Vorlage Nr.: 2-BT/775/2021
Status: öffentlich
Geschäftsbereich: Bautechnik
Datum: 07.06.2021
Verfasser: Al-Taha Sadeq

Bushaltestelle Garching-Zentrum Ost (Maibaumplatz); Herstellung der Barrierefreiheit; Vorstellung der Planung und Freigabe zur Ausführung

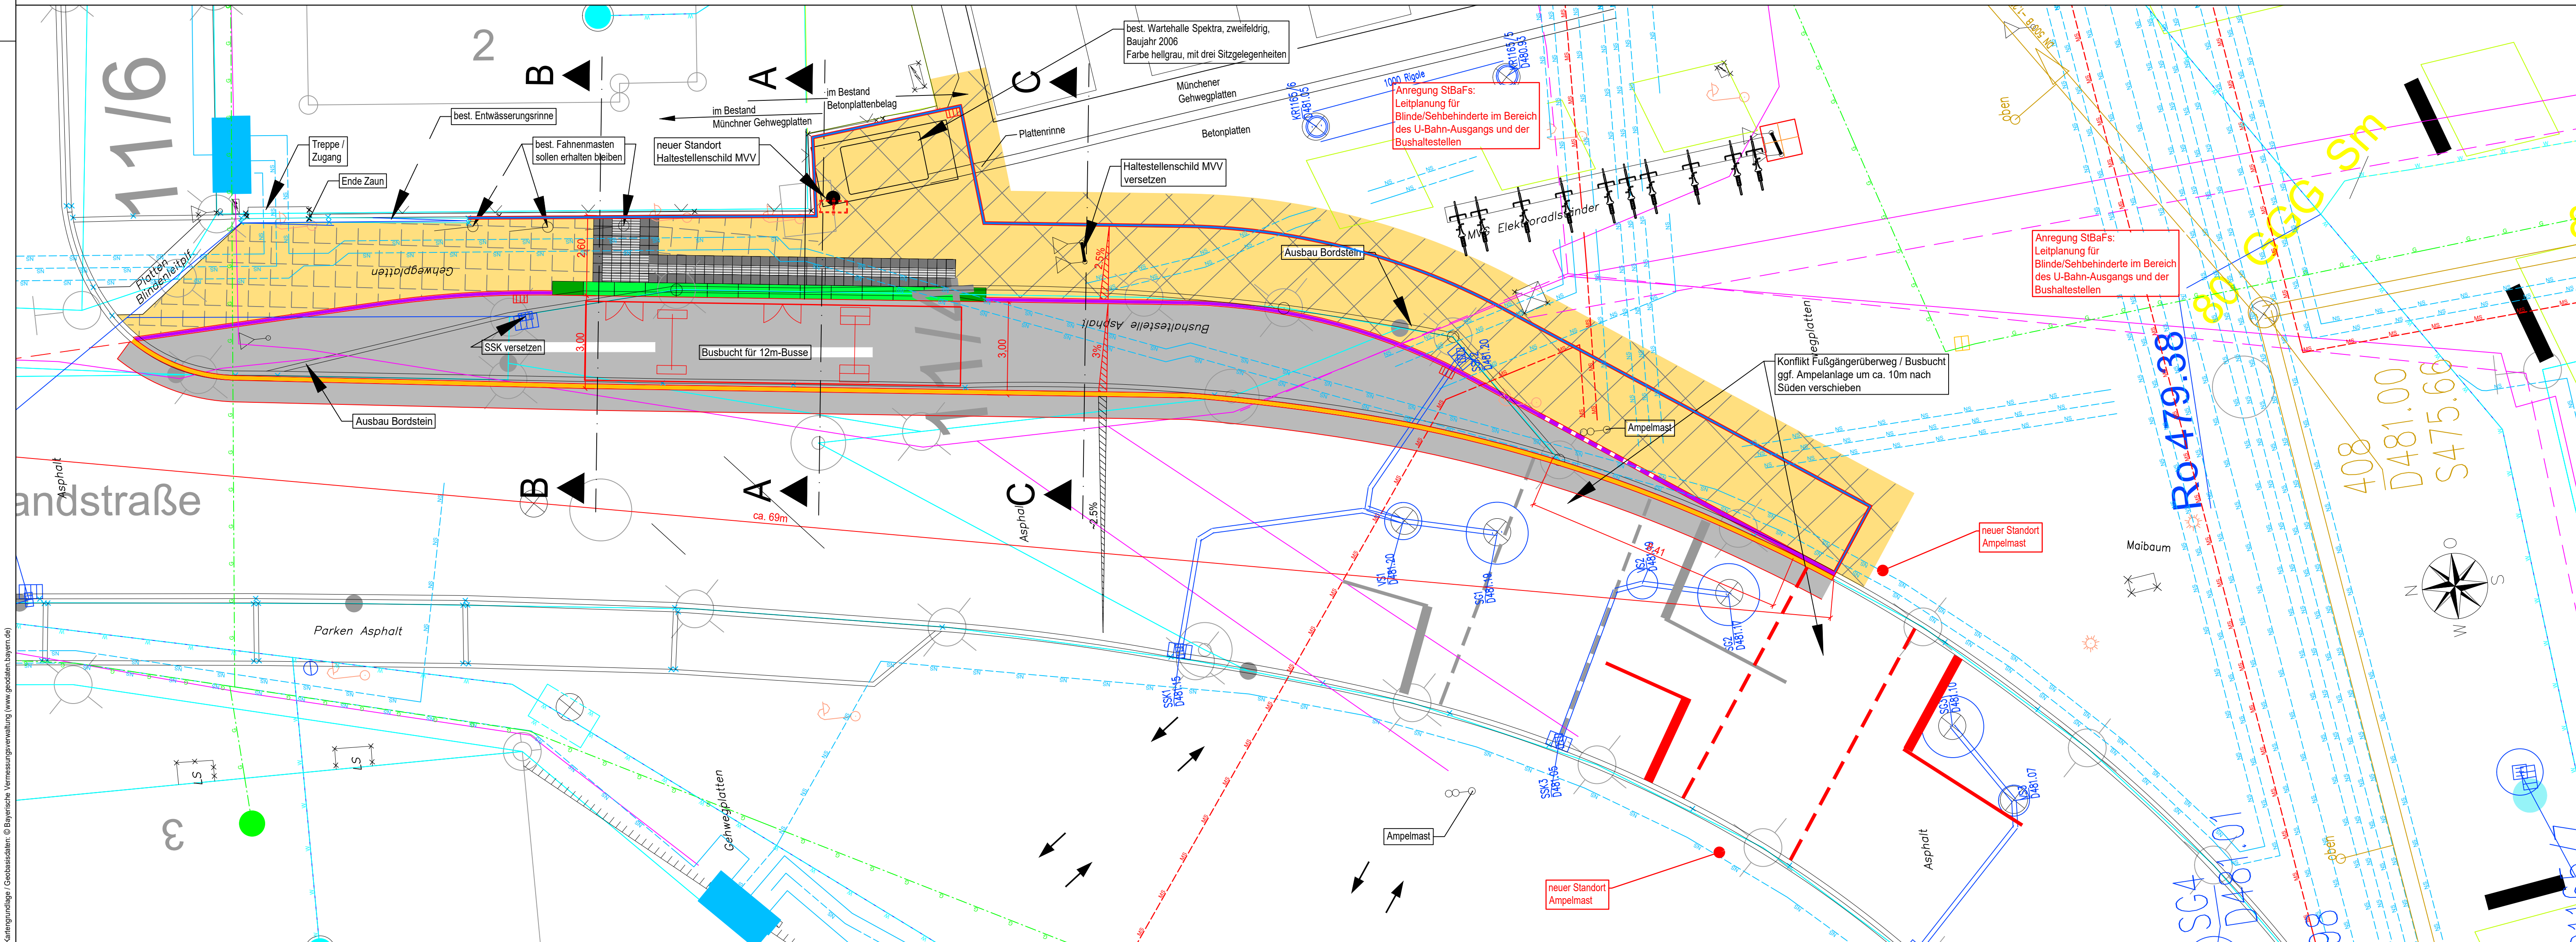
Um dem Bus ein paralleles, vorschriftsgemäßes Anfahren und Halten am neuen Bord zu ermöglichen, muss die Busbucht verlängert werden. Im Süden wird diese Option durch den vorhandenen Ampelübergang, im Norden durch die Einmündung der Bürgermeister-Hagn-Straße / des Hüterwegs eingeschränkt, die vorhandene Ampelanlage müsste also nach Süden verlegt werden. Der Wartebereich bzw. der Gehweg bleiben im Bereich der Busbucht eine Engstelle. (Breite ca. 2,70 m statt 2,50 m + 0,50 m für Gehweg Radfahrer frei)

Das Staatliche Bauamt Freising weist daraufhin, dass ein Vorbeifahren am haltenden Bus bei der Variante 2 „Buskap“ sowohl wegen der Sichtverhältnisse im Kurvenbereich als auch wegen der direkt anschließenden Einmündung der Bürgermeister-Hagn-Straße kritisch zu sehen ist. Ein einmündendes Fahrzeug wird durch den haltenden Bus verdeckt.

Für Variante 1 mit der langen Busbucht wies der StBaF auf folgende Punkte hin: Aufgrund der Verkehrsstärke ist nicht zwingend die Anordnung einer Busbucht erforderlich, die Entscheidung ist jedoch auch abhängig von Taktzeiten und Haltestellenaufenthaltszeiten. Busbucht kann auch aus betrieblichen Gründen z. B. zum Warten von Bussen mit fahrplanmäßig langen Haltezeiten und zum Abbau von Störungen im übrigen Fahrverkehr während des Haltevorgangs zweckmäßig sein. Die Überquerungsstelle im Bereich der Busbucht ist zu vermeiden. Bei einem Umbau der Querungsstelle sollte die Barrierefreiheit berücksichtigt werden. Ob die Sichtverhältnisse auf den nachfolgenden Verkehr für ein sicheres Wiedereinfädeln ausreichend sind (mind. 50 m) ist nachzuweisen.

Für das Ordnungsamt der Stadt Garching ist Variante 3 mit der Kompromisslösung am besten geeignet. Das Ordnungsamt sieht den Erhalt der Busbucht aus verkehrsrechtlicher Sicht als notwendig an, da der Bus oftmals länger an dieser Haltestelle steht.

Aus Sicht der Verwaltung ist unter Abwägung aller Vor- und Nachteile der geplanten 3 Varianten insbesondere die Sicherheit der Verkehrsteilnehmer, Variante 1 dem Vorzug zu geben.

Der Stadtrat nimmt den Sachvortrag zur Kenntnis und beschließt die Freigabe der vorgestellten Planung zum barrierefreien Umbau der Bushaltestelle am Maibaumplatz mit der Variante 1 „Busbucht inkl. langer Einschleifspur“ zur Ausführung.

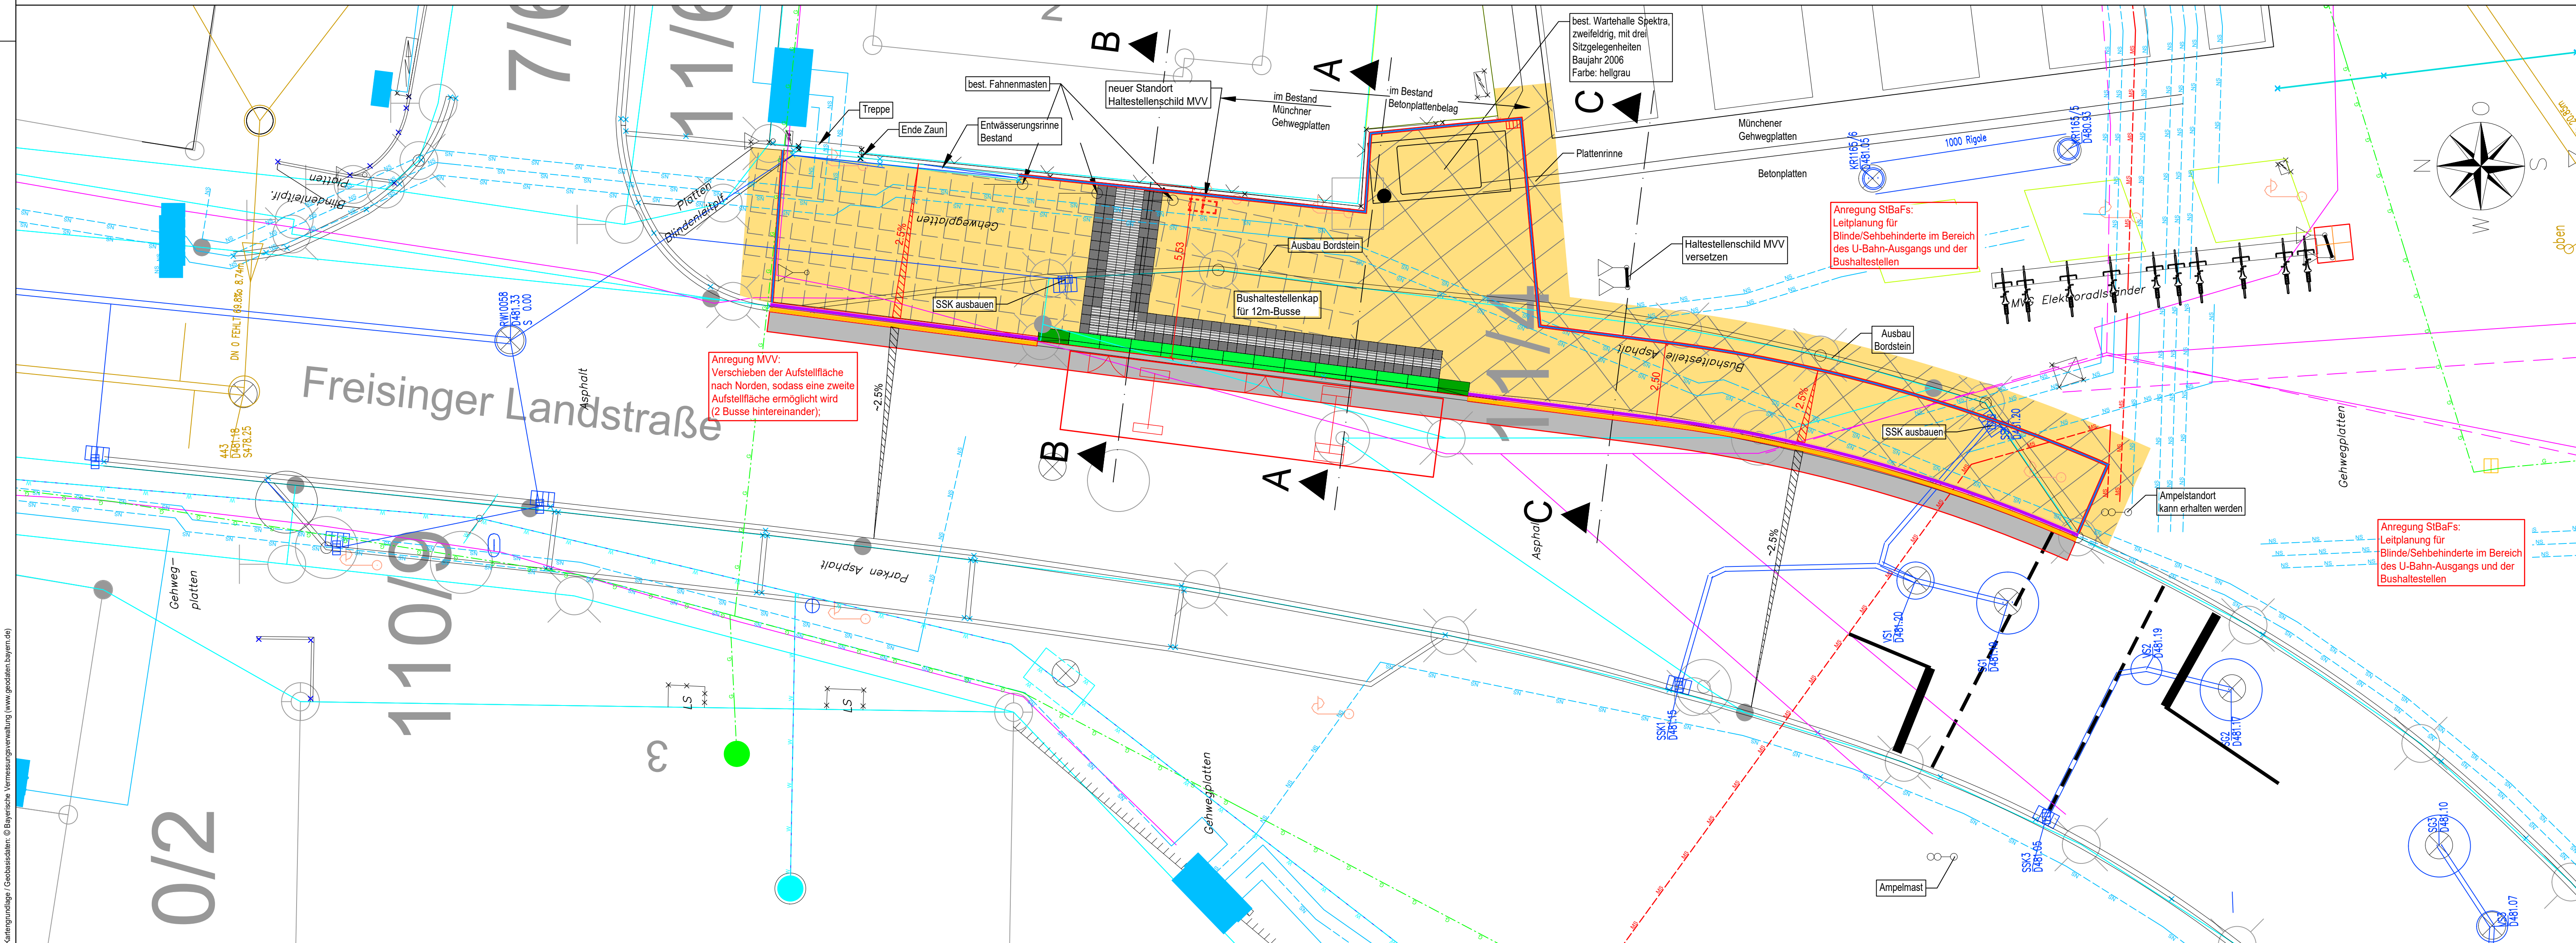
Bei der Variante 2 wird ein Buskap geplant, der Bus hält also auf der Fahrbahn. Die Busbucht wird rückgebaut und die Fläche dem Gehweg zugeschlagen. So verbreitert sich der Gehweg/Wartebereich um ca. 3,00 m, was Radfahrern und Fußgängern und ÖPNV-Nutzern in diesem Bereich zu Gute kommt und die Konfliktstelle spürbar entschärft. Auch die südlich der Haltestelle liegende Ampelquerung wird optimiert, da die Busbucht im Bestand innerhalb des markierten Überweges beginnt. Die beiden Nutzungen des Straßenraumes werden so entzerrt.

Der Münchner Verkehrs- und Tarifverbund (MVV) spricht sich unter Abwägung aller Rahmenbedingungen seitens des Busverkehrs für Variante 2 „Buskap“. Für den MVV hätte diese Variante den Vorteil, dass das Einfädeln des Busses in den fließenden Verkehr entfällt. Dies ist gerade aufgrund der Lage der Haltestelle unmittelbar hinter der Kurve relevant. Ein kantenreines Anfahren an die Haltestelle ist zudem ohne Überstreifen des Fußgängerweges problemlos möglich. Ideal ist auch die großzügige Breite der Aufstellfläche und des Fußgängerweges. Die Variante bildet daher die konkurrierenden Belange der Fußgänger, Radfahrer, Fahrgäste und Busse bestmöglich miteinander ab und schafft so kaum Konfliktpotential zwischen den einzelnen „Verkehrsteilnehmern“, was die Sicherheit an der Haltestelle erheblich erhöht. Nachteilig für den MVV beim Buskap, ist das Fehlen der fahrplantechnischen Pufferzeiten im Fahrplan an der Haltestelle, damit würde der fließende Verkehr blockiert. Es bilden sich Rückstauungen. Aus den Erfahrungen des MVVs im innerörtlichen Bereich entstehen somit keinerlei Probleme. Hier ist oftmals eher der Vorteil einer Verkehrsberuhigung aufgrund verminderter Geschwindigkeiten zu nennen. Zudem sind die Haltestellenaufenthaltszeiten bei sog. Durchfahrthaltestellen sehr überschaubar. Ein größeres Aufstauen ist daher nicht zu erwarten.

Der MVV schlägt vor, die Haltestellenlänge in Richtung der Bürgermeister-Hagn-Straße auszuweiten, so dass eine längere Haltestellenkante erzielt werden kann. Damit könnten zwei Busse hintereinander platziert werden. Für die Zukunft wäre der MVV für einen möglichen Gelenkbuseinsatz gerüstet. Das taktile Leitelement und Haltestellenmast sollten dann mitversetzt werden. Der Haltestellenmast sollte von der Bordsteinkante zurückversetzt werden, so dass dieser die Anfahrbarkeit der Haltestelle nicht negativ beeinträchtigt.

Der Behindertenbeirat der Stadt Garching hat sich für Variante 2 „Buskap“ ausgesprochen. Außerdem ist es dem Behindertenbeirat wichtig, dass Blindenindikatoren vom Ausgang der U-Bahn zur Bushaltestelle angebracht werden, um das Auffinden der Bushaltestelle auch für diesen Personenkreis zu ermöglichen.

Die Polizeiinspektion PI48 in Oberschleißheim hat folgende Stellungnahme abgegeben. „Variante 2 (Buskap): Diese Variante wird in dem Abschnitt der Freisinger Land-straße (Höhe Maibaumplatz) aus folgenden Gründen als problematisch angesehen. Zunächst einmal befindet sich südlich und somit unmittelbar vor der Bushaltestelle die Fußgänger-LZA und nördlich und damit unmittelbar hinter dieser die Einmündung zur Bürgermeister-Hagn-Straße. Daraus ergibt sich folgende Problematik. Der Bus, welcher in nördliche Richtung unterwegs ist, muss zunächst an der Fußgänger-LZA anhalten um anschließend bei „Grün-Licht“ schon wieder, einige Meter weiter, am Buskap an-zuhalten. Der nachfolgende Verkehr wird aufgestaut und bleibt unter schlechtesten Umständen im Bereich der Fußgänger-LZA stehen und blockiert diese. Als zweites Szenario wäre auch möglich, dass der nachfolgende Verkehr auf Grund der langen Wartezeit (LZA+Buskap) am stehenden Bus vorbeifahren will. Hierbei wäre ein Konflikt mit dem Verkehr in Fahrtrichtung Süden bzw. dem Abbieger aus der Bürgermeister-Hagn-Straße unausweichlich. Zudem verläuft die Freisinger Landstraße in diesem Bereich in einer leichten Kurve welche die Übersichtlichkeit einschränkt. Somit wären aus unserer Sicht die Varianten 1 und 3 besser geeignet. Zum aktuellen Zeitpunkt wird von hiesiger Seite keine der beiden Varianten bevorzugt“.

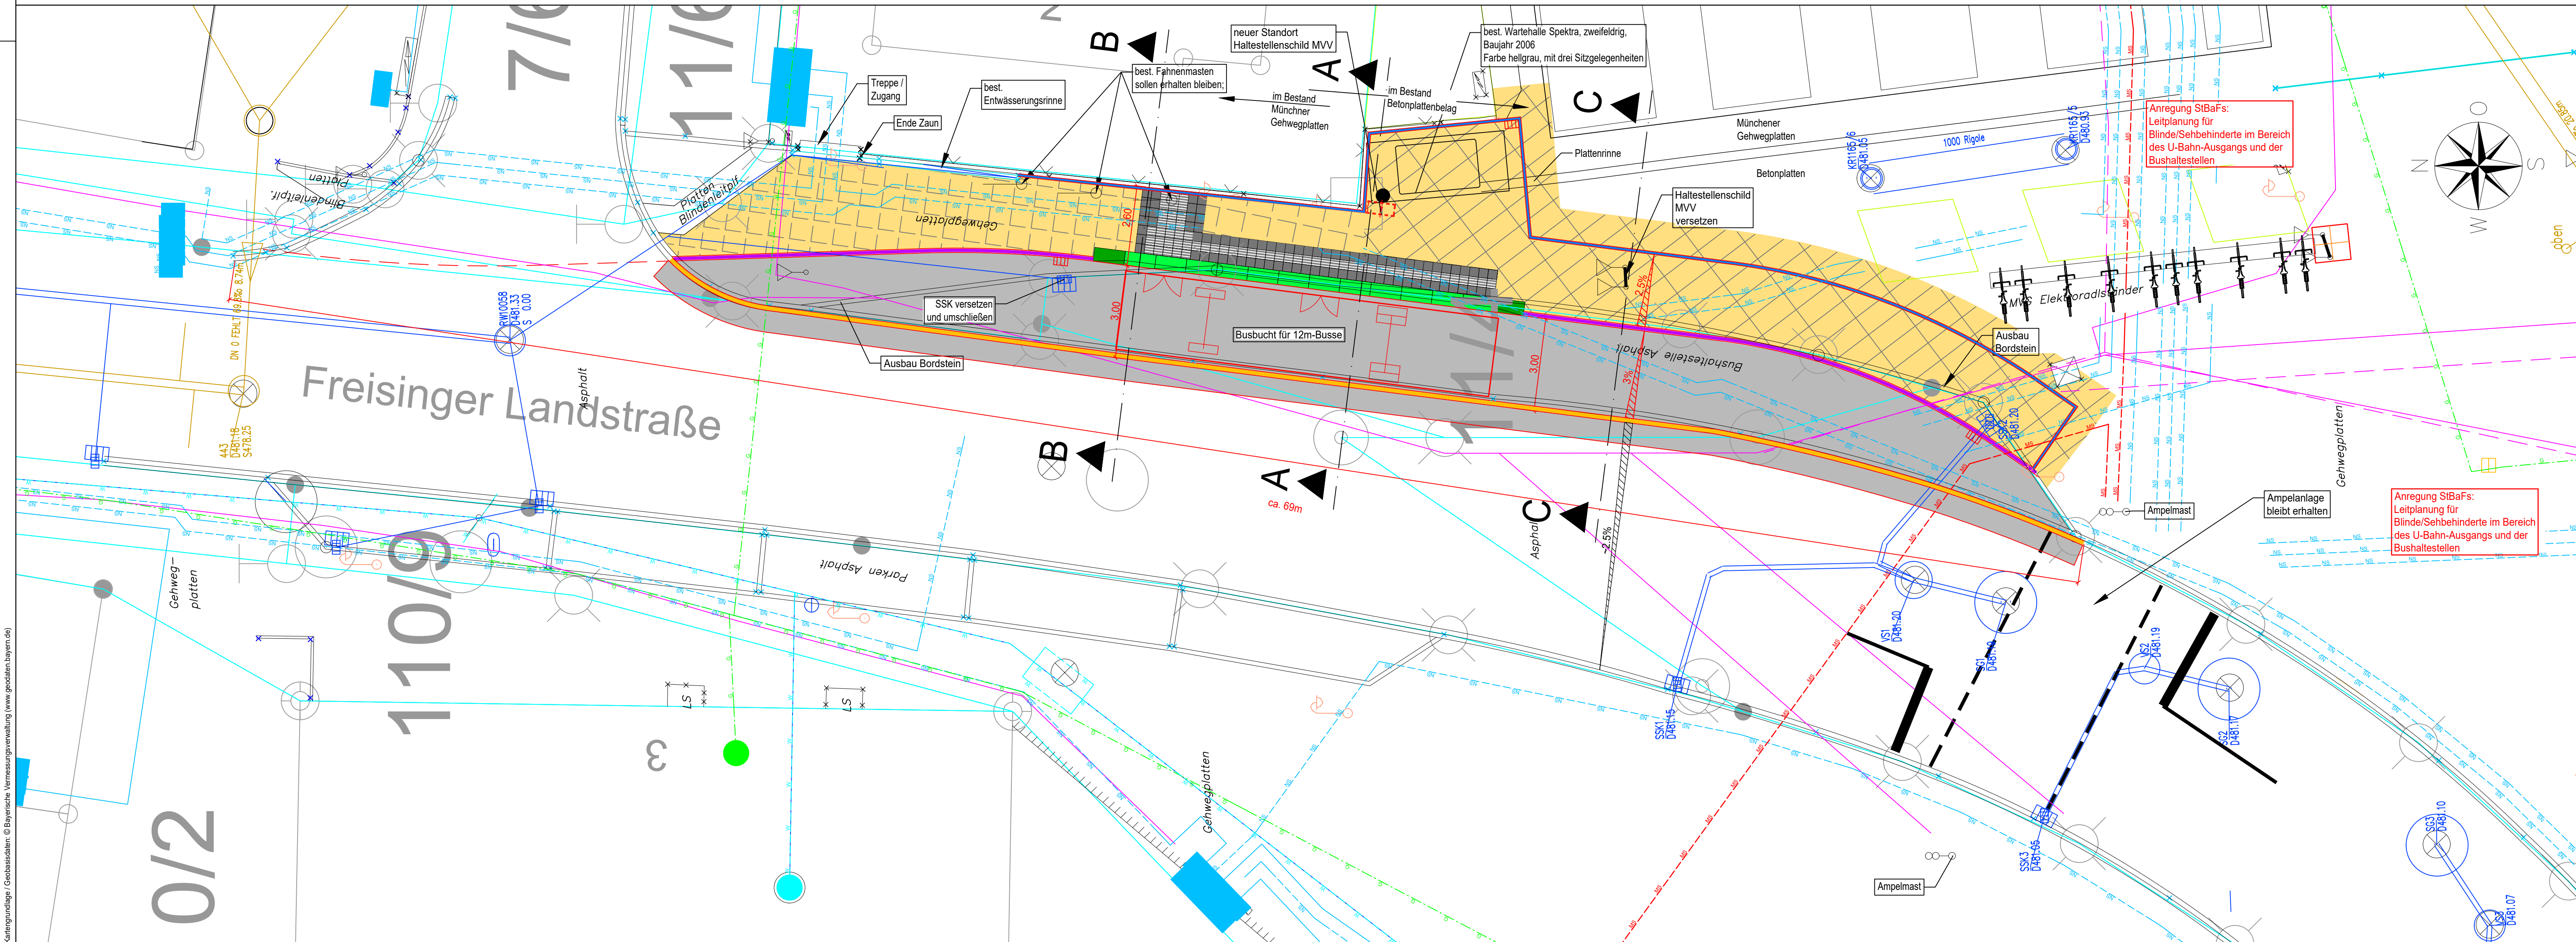
Die Variante 3 bildet einen Kompromiss zwischen der Variante 1 und dem Bestand ab. Der südliche Teil der Busbucht bleibt im Bereich des Ampelübergangs wie im Bestand erhalten, ab der Schnittstelle mit der neuen Busbucht wird dann diese gebaut. Dadurch wird die Busbucht im Süden um gut acht Meter verkürzt, die Befahrbarkeit durch Busse wird dadurch eingeschränkt sein. Der Wartebereich bzw. der Gehweg bleiben im Bereich der Busbucht eine Engstelle.
